# TS450/690

## Modifiche e Upgrade

Ing. Franco Balestrazzi

①

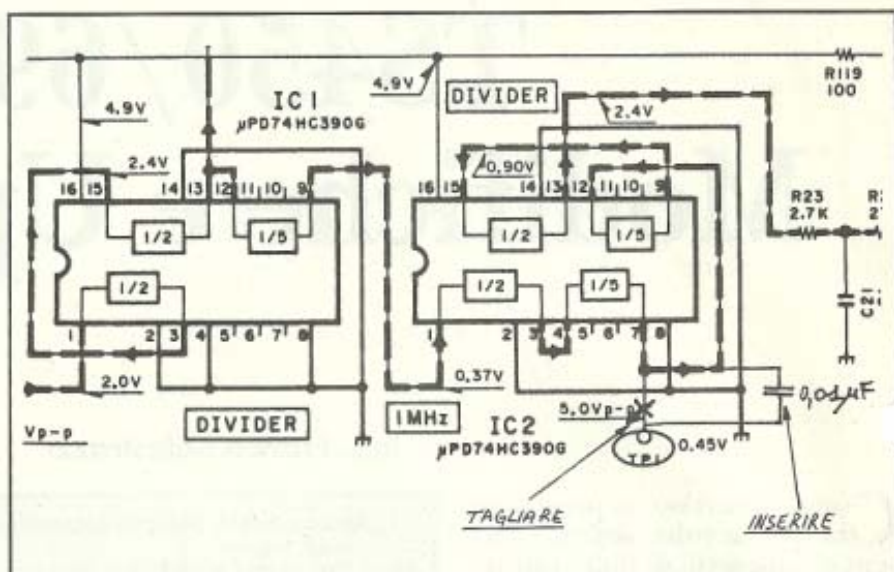
La procedura di calibrazione del WWV (JJY) può provocare lo sgancio del PLL nel caso si utilizzino per ricevere antenne con l'elemento irradiante fisicamente a massa come ad esempio dipoli con balun. Il problema nasce poiché per tale operazione, come descritto sul manuale operatore, occorre connettere il test point TP3 (presente sulla RF UNIT) con il test point TP1 (presente sulla PLL UNIT) attraverso il cavetto di collegamento presente negli accessori a corredo del TS450. Così facendo, se si utilizza una antenna con il centrale a massa, il segnale di calibrazione a 100 KHz in uscita dal pin 7 del divisore di frequenza IC2 è portato, attraverso la connessione TP1-cavetto di collegamento-TP3, all'ingresso del circuito di antenna e quindi a massa. Il livello necessario per il riferimento del PLL viene a mancare portando

così allo sgancio del PLL stesso. Per risolvere tale problema occorre eseguire una modifica sulla PLL UNIT (X50-3150-00 per il TS690, mentre X50-3150-01 per il TS450) accoppiando il pin 7 di IC2 e l'ingresso di antenna sulla scheda RF UNIT attraverso una capacità da 0.01 μF. La modifica in oggetto si esegue tagliando la pista che porta il pin 7 alla TP1 sul lato opposto a quello componenti. Il lotto di produzione da cui la Kenwood ha inserito tale upgrade è il 33509, mentre il numero di serie è quello le cui prime tre cifre sono 309. In figura 1 è riportato un estratto dello schema elettrico della scheda PLL UNIT che mostra i punti "incriminati" e dove intervenire per l'inserimento del condensatore.

②

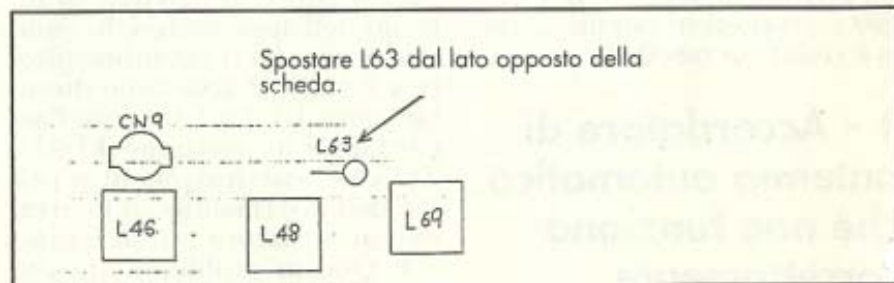
Durante la trasmissione in gamma 24.5 MHz, l'S-meter in posizione SWR va a fondo scala per un momento. Questo fenomeno non avviene sulle altre gamme ed è dipendente dalla posizione del controllo CAR LEVEL. La causa è la vicinanza della bobina L63 (relativa al circuito passa basso posto dopo il terzo mixer del circuito di trasmissione), alla bobina L48 (relativa all'amplificatore RF del ricevitore) ed entrambe situate sulla scheda RF UNIT (X44-3130-01 per il

TS450, X44-3130-00 per il TS690). Alla commutazione tra trasmissione e ricezione L63, a causa di un ritorno di radiofrequenza, "fa vedere" un rapporto elevato di onde stazionarie al relativo circuito di rilevazione e quindi lo strumento indica momentaneamente il fondo scala. Per evitare questo occorre spostare L63 dal lato componenti dove si trova normalmente, al lato opposto in modo che l'interazione con L48 sia minimizzata (figura 2). Tale modifica è stata implementata dalla Kenwood a partire dal lotto di produzione n. 33509 e dal numero di serie le cui prime tre cifre sono 309.

③ Vista parziale della IF-UNIT.

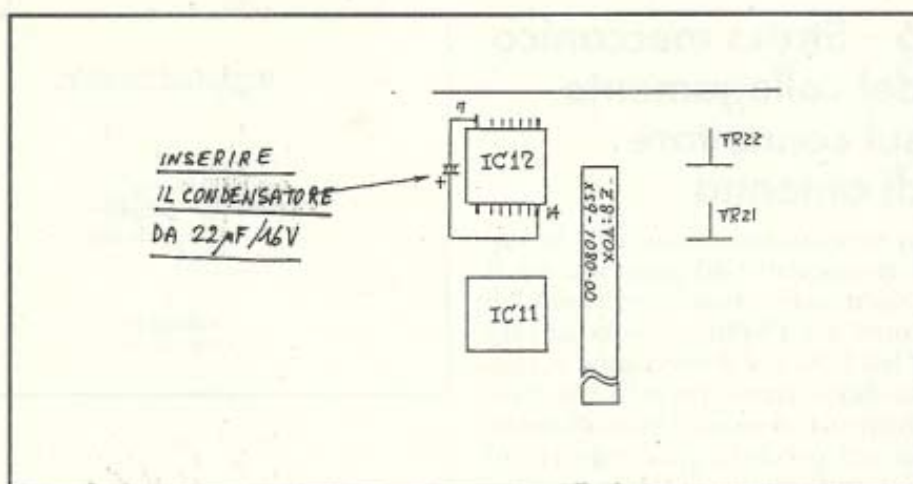
Il ritorno in ricezione avviene con ritardo poiché il circuito del DELAY rimane attivato anche se il pulsante del VOX non è premuto (e quindi attivato). Il tempo di ritardo è dipendente dalla posizione del controllo DELAY. Questo fenomeno non avviene se il VOX GAIN (accessibile sul lato sinistro del TS450) è settato al minimo. Normalmente il circuito del DELAY viene attivato solo quando il pulsante del VOX è premuto ma, al momento in cui il PTT viene premuto per passare in trasmissione, avviene uno "spike" (disturbo impulsivo) sulla linea degli 8 Volt della scheda IF UNIT. Questo disturbo attiva l'integrato IC12 che funziona come interruttore analogico della linea di DELAY, indipendentemente se sul suo pin di controllo è presente un segnale di disabilitazione. Il rimedio è inserire un condensatore da 22  $\mu$ F/16V tra il pin 14 e il pin 7 di IC12 in modo da bypassare tale disturbo. La modifica è

stata inserita a partire dal numero di serie le cui prime tre cifre sono 309. In figura 3 è riportato un disegno che illustra la posizione di IC12 sulla scheda IF UNIT (X48-3090-01 per il TS450, mentre X48-3090-00 per il TS690) e come aggiungere il condensatore citato sul lato componenti.

④ Scheda CAR-UNIT (lato componenti).

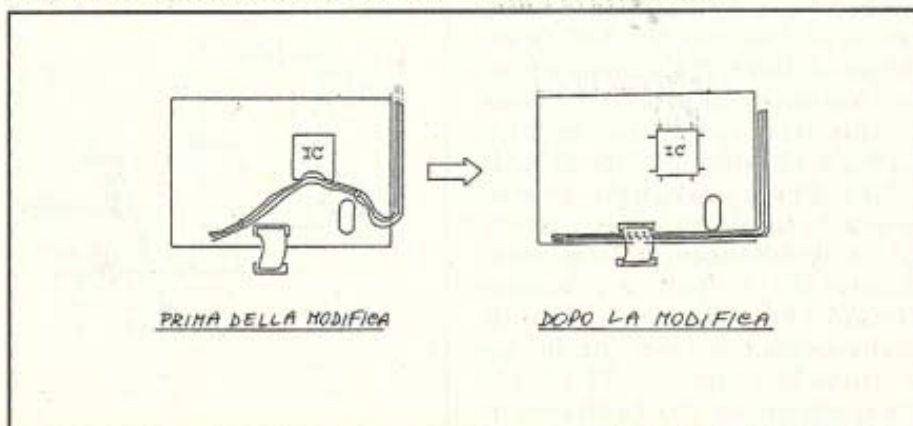
Sui modelli precedenti il 20-11-91 si ascolta un battimento in ricezione sulla frequenza di 14.155 MHz. Il livello è di circa -119 dBm e quindi molto basso ma poiché il noise floor è a -128 dBm, tale battimento è estrema-

mente irritante. Il rumore digitale prodotto dalla circuiteria DDS sulla scheda CAR UNIT (X50-3160-00) si accoppia ai cablaggi che passano nelle immediate vicinanze e, se avvicinati, il battimento aumenta di intensità. La soluzione consiste nello spostare i cablaggi lontano dalla scheda CAR UNIT ottenendo così una riduzione del battimento ad un livello inferiore a -138 dBm. La figura 4 illustra come compiere l'operazione e il nuovo percorso dei cavi. Ponete attenzione pigiando i cavi verso il basso in modo che questi non vengano a contatto con le viti di supporto dell'altoparlante che potrebbero scalfirne la guaina creando cortocircuiti. La modifica è da implementarsi su quegli apparecchi che denotano il battimento citato.

8 Scheda RF UNIT - lato opposto componenti.

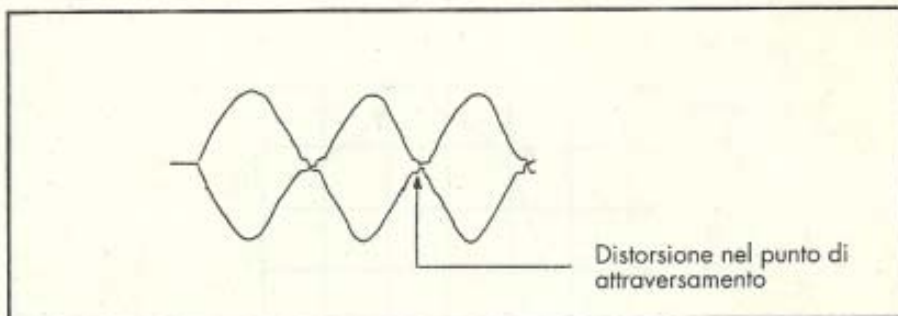
Il range della dinamica è diminuito a 98 dB con 20 KHz di separazione mentre vale 108 dB a 100 KHz. Quando si sintonizza l'apparecchio sulle bande basse (3.5 MHz o 7 MHz) il livello di noise è più elevato rispetto allo stesso ricevuto sul TS850 e quindi anche il rapporto segnale/rumore è peggiore rispetto al TS850. La causa è la seguente: quando viene ricevuto un forte segnale l'amplificatore del noise blanker si satura prima del secondo amplificatore IF (Q28) e del secondo mixer (Q27 e Q27) situati entrambi sulla scheda RF UNIT. I prodotti di intermodulazione generati dalla saturazione del noise blanker sono iniettati sulla catena del ricevitore e in questo modo si ha un decadimento del range dinamico per separazioni di poche decine di KHz dalla frequenza sintonizzata. Le contromisure da apportare sono le seguenti: aggiungere un jumper che colleghi direttamente i contenitori a massa delle due bobine L73 e L86, rimuovere il condensatore di bypass C220 da 0.01 μF in tecnologia SMD situato sul circuito del noise blanker e inserirne uno ceramico dello stesso valore in una diversa posizione. In questo modo il range dinamico a 20 KHz di separazione sarà ripristinato a 108 dB. La modifica è stata implementata dal lotto di produzione 34005 e con numeri di serie le cui prime tre cifre sono 403. In figura 8 sono riportati due disegni che illustrano come intervenire per eseguire entrambe le operazioni sulla scheda RF UNIT (X44-3130-01 per il TS450, mentre X44-3130-00 per il TS690) nel lato opposto a quello componenti.

⑩

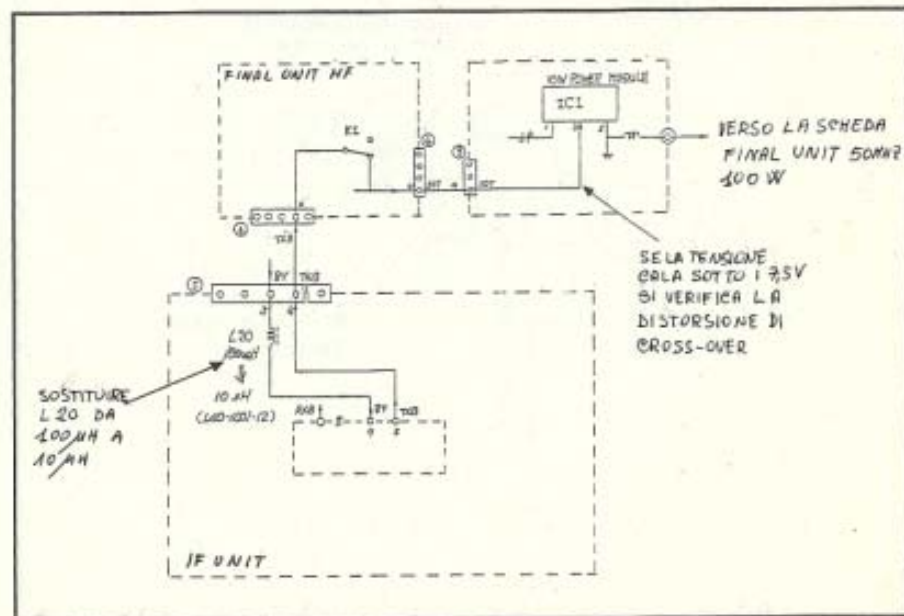
La qualità dell'audio in trasmissione sulla gamma dei 50 MHz risulta distorta anche se l'indicazione dello strumento in ALC è contenuta nella zona corretta. L'entità di tale distorsione è notevolmente più elevata rispetto all'audio in trasmissione in gamma HF. Se si utilizza un generatore doppio tono e si osserva attraverso un oscilloscopio il segnale trasmesso, si vede che la forma d'onda è quella di **figura 9**. Come si può notare esiste una distorsione nel cross-point, cioè il punto di attraversamento indicato, che è prodotta da una non corretta tensione di polarizzazione dello stadio driver sulla scheda FINAL UNIT 50 MHz/ 10W. Questa tensione presente sulla linea 50T, polarizzando il modulo IC1 e il driver Q1 sulla scheda FINAL UNIT 50 MHz/ 10W (X45-3420-00), se scende sotto i 7.5 Volt fa funzionare i due componenti citati in un punto di lavoro non corretto. La tensione 50T viene generata in trasmissione dal contatto normalmente aperto del relè K1 presente sulla scheda FINAL UNIT HF (X45-3400-00) che la riceve a sua volta sotto il nome TXB dalla scheda IF UNIT (X48-3090-00). Su tale scheda la TXB viene generata dal modulo di commutazione trasmissione/ricezione Z3 (X59-3680-01) che la genera utilizzando gli 8 Volt provenienti dalla FINAL UNIT HF attraverso il connettore 5. È proprio sulla scheda IF UNIT che si deve operare la modifica sostituendo la induttanza L20 da 100  $\mu$ H con una da 10  $\mu$ H con bassa resistenza interna. La Kenwood consiglia di utilizzare un tipo presente nella sua lista di ricambi ed il suo codice è L40-1001-12. Inoltre, poiché sostituendo tale induttanza si ha un minore calo della tensione degli 8 Volt che però è utilizzata per altri

servizi, la Kenwood consiglia di eseguire il riallineamento dell'S-meter e dell'ALC-meter. La **figura 10** illustra il percorso della tensione 50T attraverso le schede IF UNIT, modulo Z3, FINAL UNIT HF, FINAL UNIT 50M/ 10W.
